De: Roque Hugo Soria <arq.rsoria@gmail.com>
Enviado el: martes, 28 de noviembre de 2023 09:50
Para: Gamarra, Yanina Elizabeth <yanina.gamarra@enel.com>; Ierardi, Pamela Lujan <pamela.ierardi@enel.com>; Robledo, Marcelo Esteban <marcelo.robledo@enel.com>
Asunto: EMPRENDIMIENTO ARCAS CAÑUELAS

Yanina, buen día.
Adjunto los archivos correspondientes al proyecto de la referencia para que sean enviados a Ingeniería para su revisión.

Envío:
Planos de proyecto de red de Media y Baja Tensión. (CAD y PDF)
Cálculos de caída de tensión.
Informe técnico.
Te solicito acuse de recibo del presente.

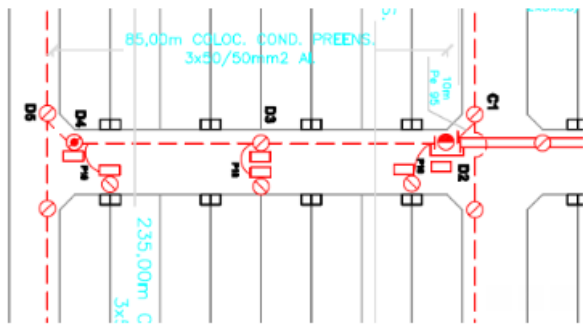
Se debería cambiar el tramo del CT3 desde C3 a C8 por PE 55/50, esto también mejoraría la caída de tensión de este tramo, de cable.

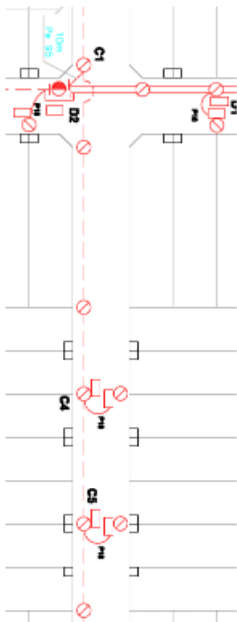
Se debería cambiar el tramo del CT4 desde D2 a D5 por PE 55/50, esto también mejoraría la caída de tensión de este tramo, de cable.

Se nota lo mismo entre C2 y C5 del CT4, reemplazar por PE55/50, Cualquier duda podemos pausar una reunión
